סיכום מבדק שנתי-מבדקי בטיחות מנהל חינוך

סמל המוסד-614313
סוג המוסד-בית ספר
שם המוסד-בית ספר אשכול
כתובת המוסד-שד' פתח תקווה 12
טלפון המוסד-088651025
פרטי המנהל/ת-רינת ברקוביץ
תאריך המבדק-ה' 9/2/2023
? האם נמצאו ליקויים עם קדימות 0-לא
המבנה מאושר לשימוש-כן
פרטי הבודק-אדם דור

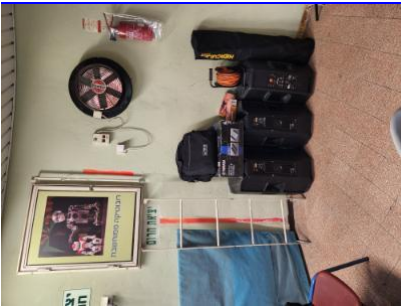
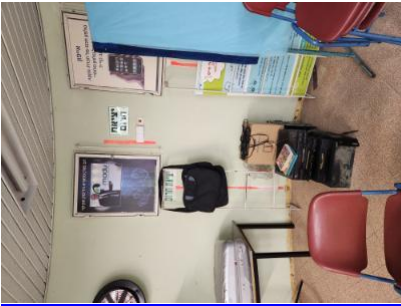
-יציאות חירום ללא ידית בהלה מתאימה, ללא שילוט הכוונה ולא תקינות. סכנת פציעה. אין מוכנות מספקת לשעת חירום- - -
2-הקומה השניה במוסד החינוך. בשלושת מוקדים מסלולי המילוט ישלטו בשלטים סטנדרטיים המצביעים על כיוון היציאה. מעל כל פתחי המילוט, הכניסות -לחדרי המדרגות ושערי -2-הקומה השניה במוסד החינוך. בשלושת מוקדים
4.17-18/2/2023 7: 36 הכנה למילוט-;היציאה החיצוניים יוצבו שלטי יציאה ותותקן תאורת חירום
